Comunicado Urgente de Segurança em Campo

Bomba de Infusão Implantável SynchroMed® II

Alteração de Design dos Modelos Número 8637-20 e 8637-40

Referência Medtronic: FA794 Phase I

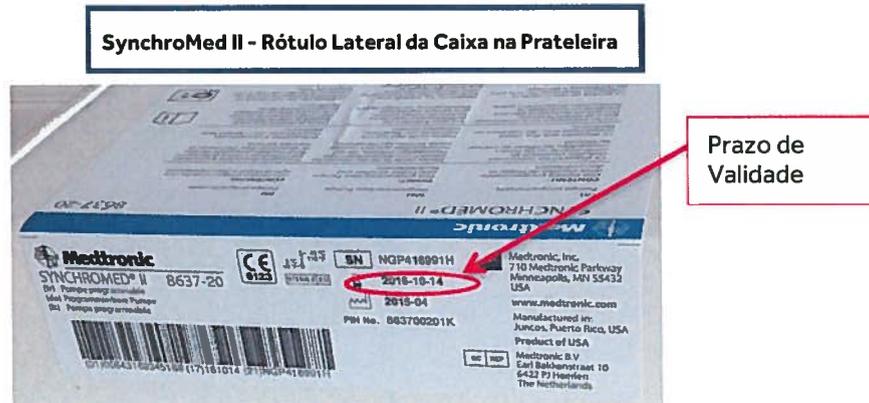
Identificação da Bomba: Na Europa, Oriente Médio, África, América Latina e Índia, qualquer bomba com um Prazo de validade **em ou antes de 2018-12-31** foi fabricada **antes** das alterações no design. Uma imagem do rótulo lateral da caixa na prateleira da Bomba SynchroMed II é mostrada abaixo.
